LICITACIÓN PÚBLICA SG 787

"REFORMA Y AMPLIACIÓN DE VESTUARIOS Y COMEDOR DEL EDIFICIO DE TALLERES DE LA COMISIÓN TÉCNICA MIXTA DE SALTO GRANDE"

CIRCULAR N° 3

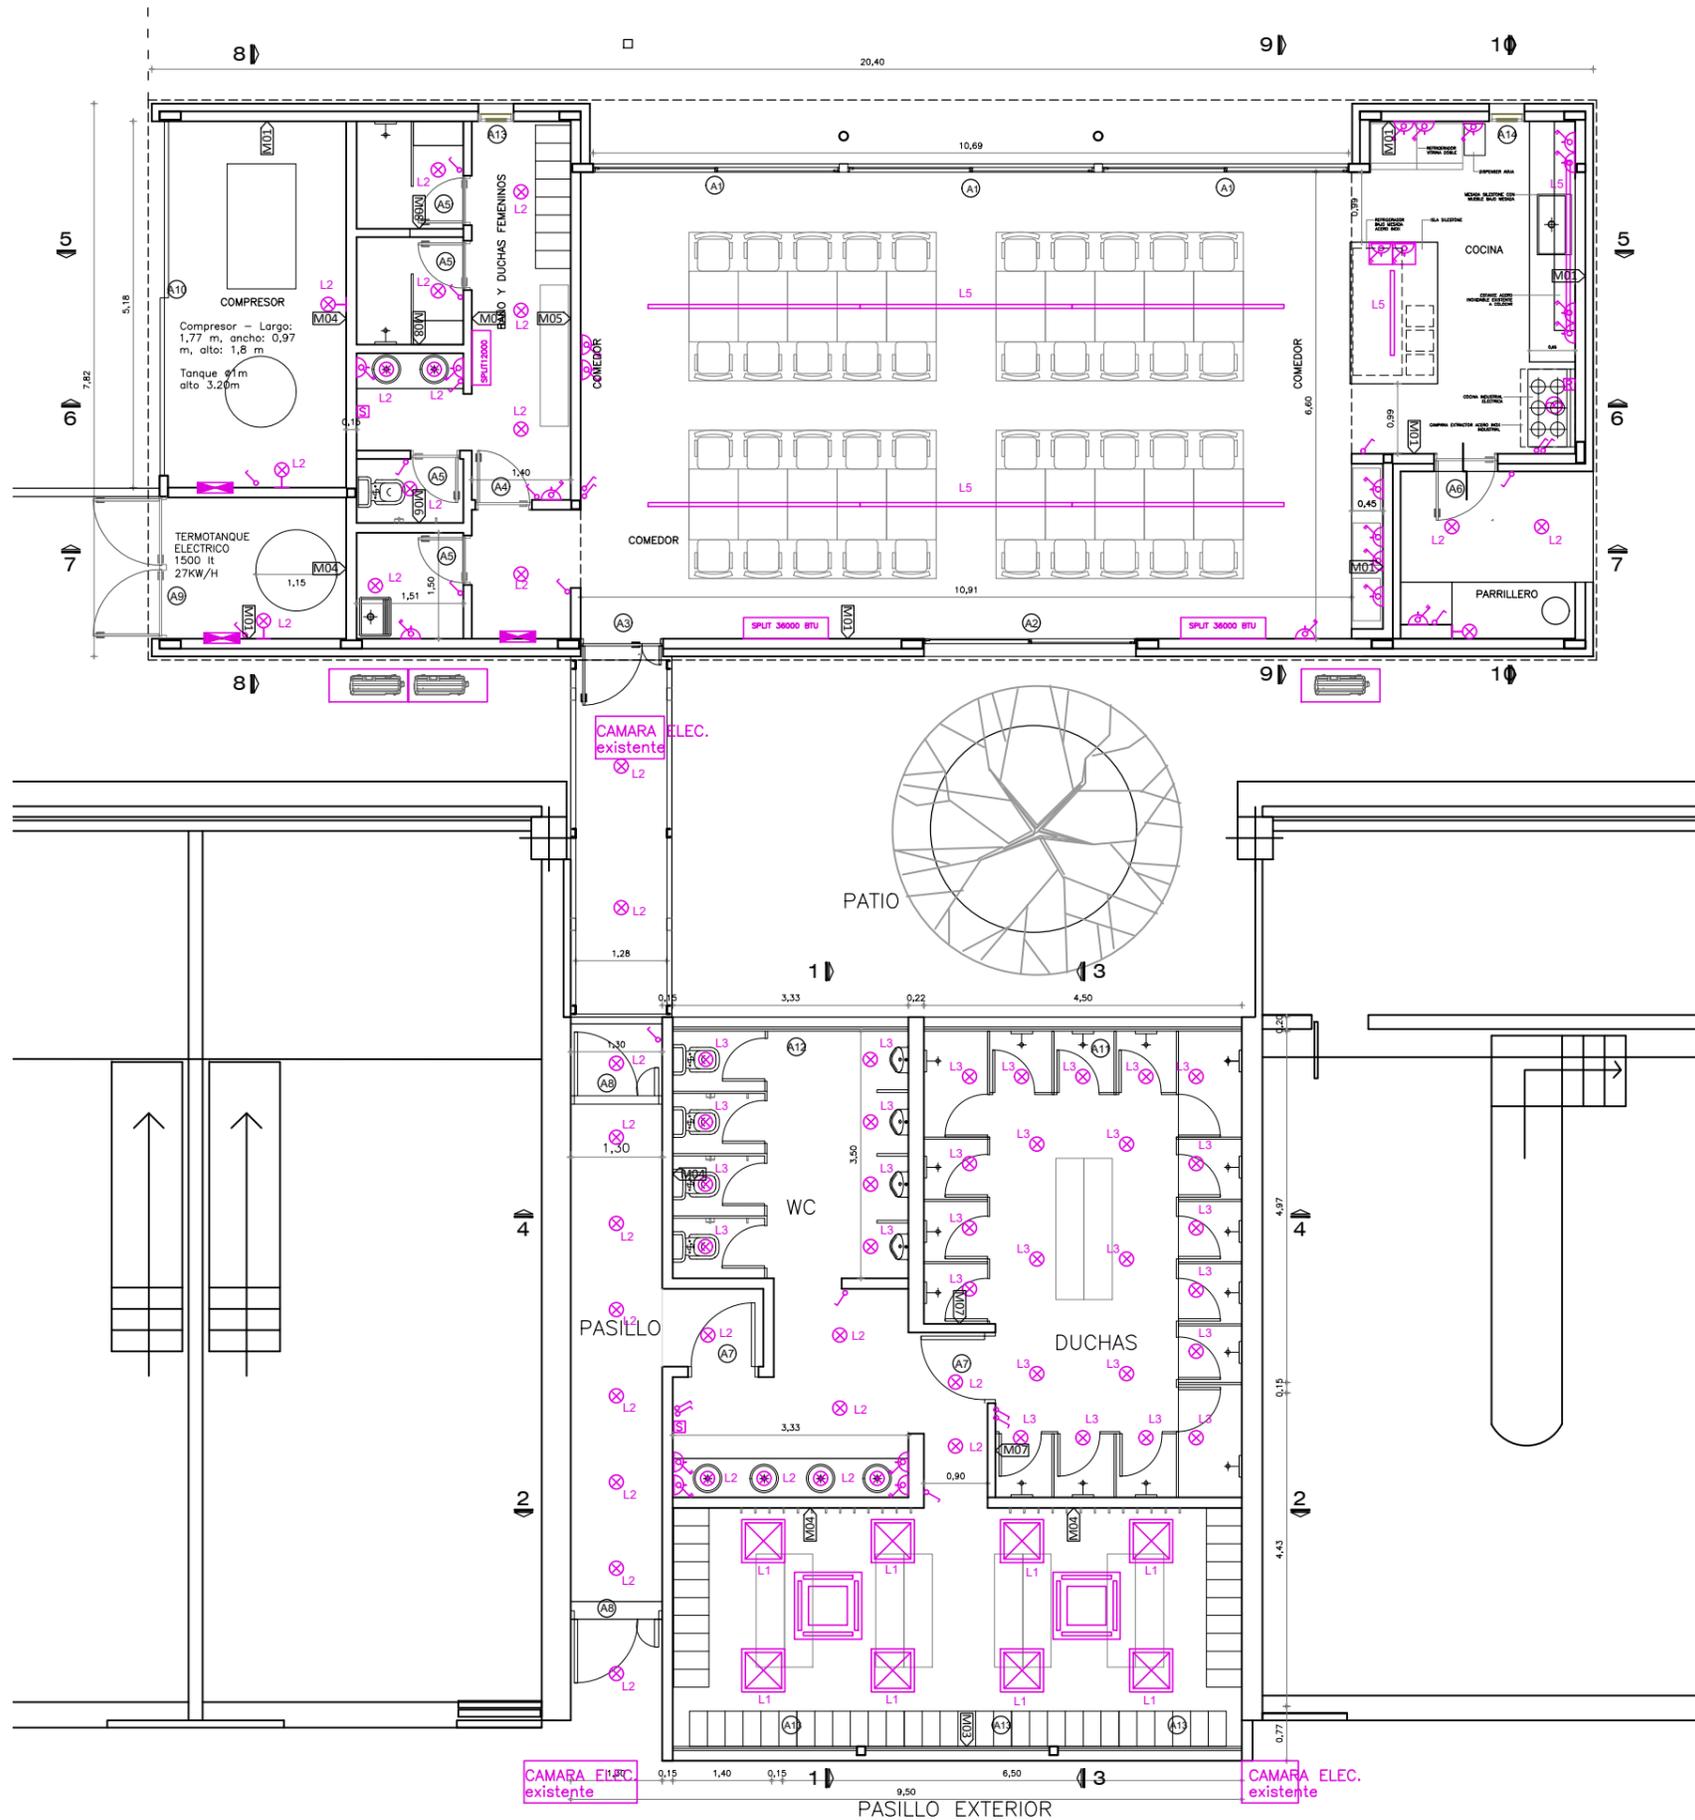
- Entendemos que las planillas de aberturas corresponden al sector de obra nueva, ya que la carpintería que se muestra en los cortes del sector a reformar (vestuario masculino) no coincide con lo planillado. ¿Podrían enviar las planillas de las aberturas de dicho sector?

- En la lámina 8 Cortes 1-1 y 3-3 aparece una puerta A 7 que no está en planilla.
- En la lámina 9 Cortes 2-2 y 4-4 aparece una puerta A 8 que no está en planilla.
- La abertura de acceso al vestuario masculino no se encuentra en planilla de aberturas.
- ¿Se puede enviar un plano con ubicación de aberturas?

Se adjunta plano de planta con referencia de aberturas y planillas de aberturas corregidas.

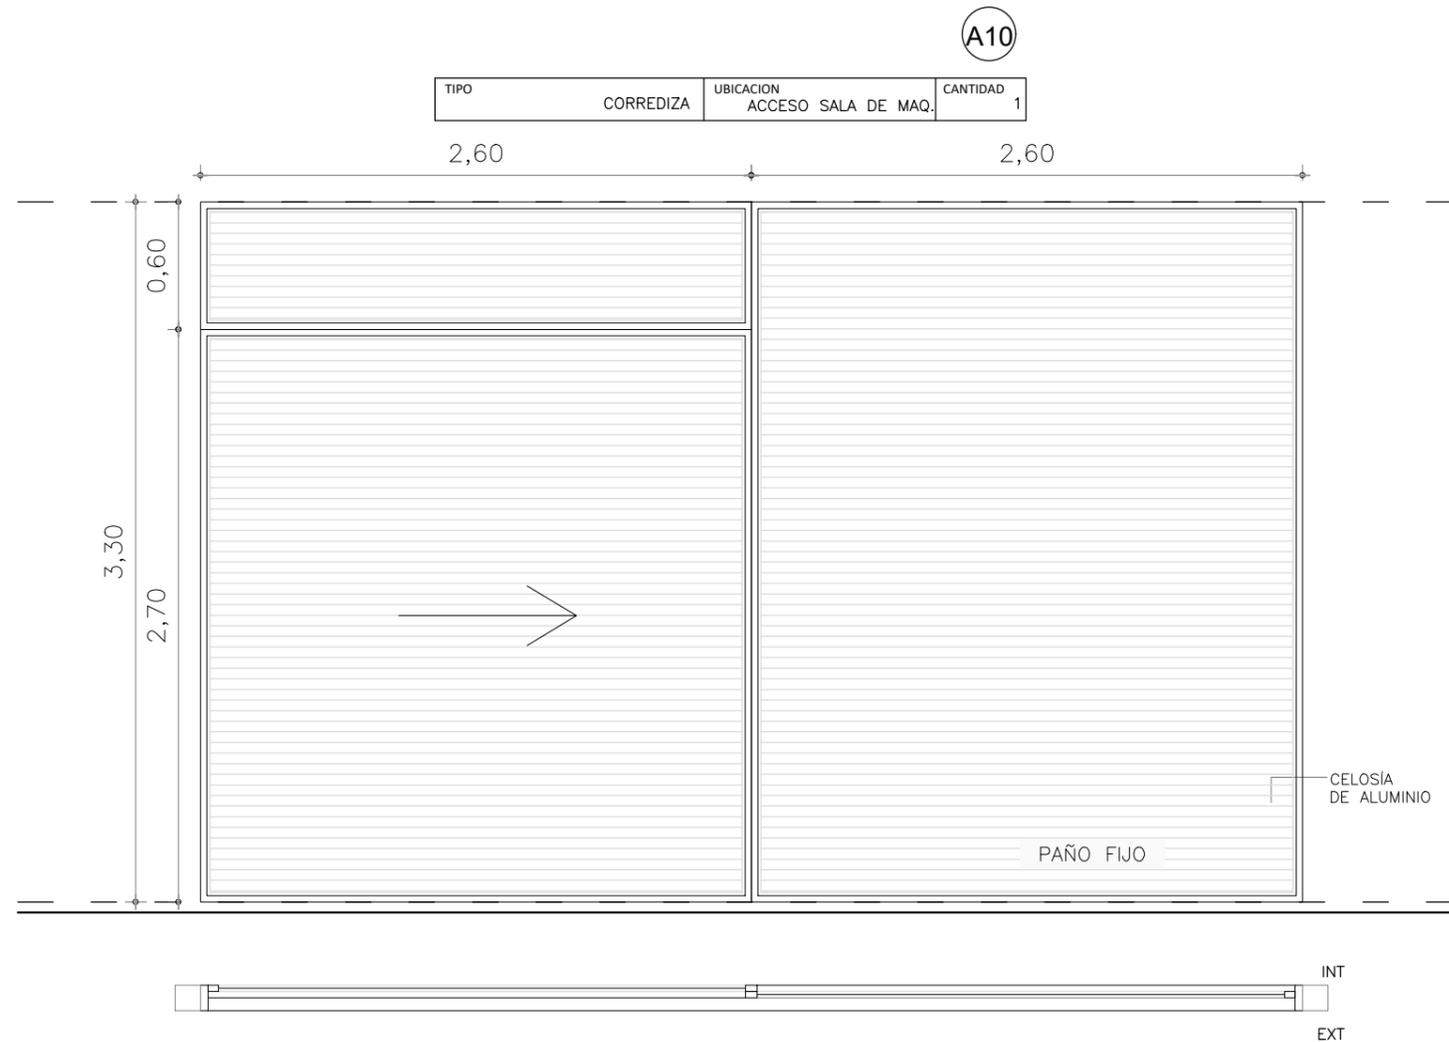
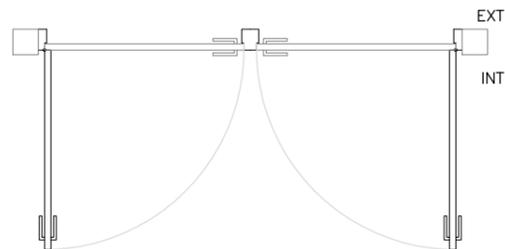
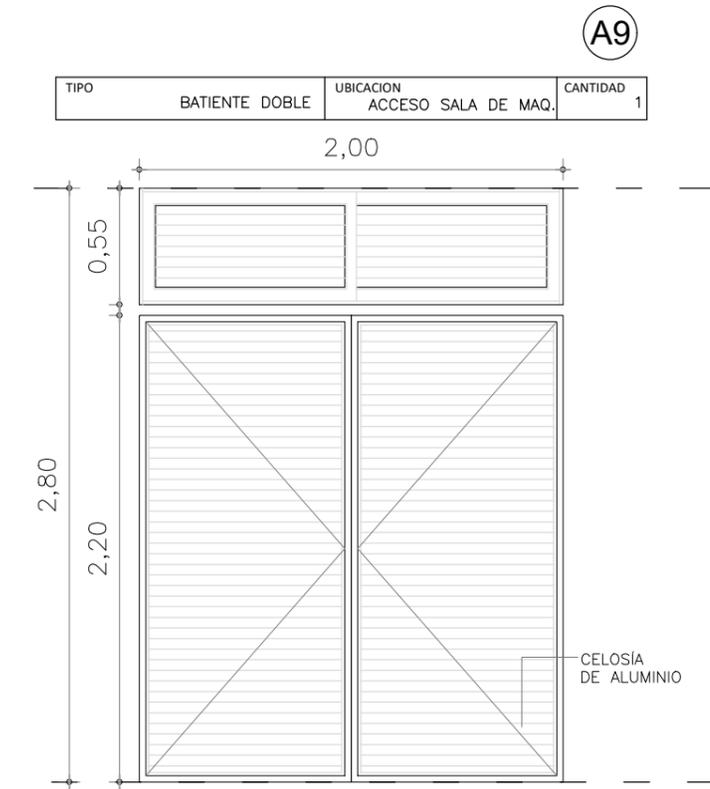
En las tipologías A11 y A12 se indica se indica como ubicación vestuarios femeninos, no las encontramos en planta, ¿corresponde cotizar?

Ver modificaciones en planos enviados en esta circular.
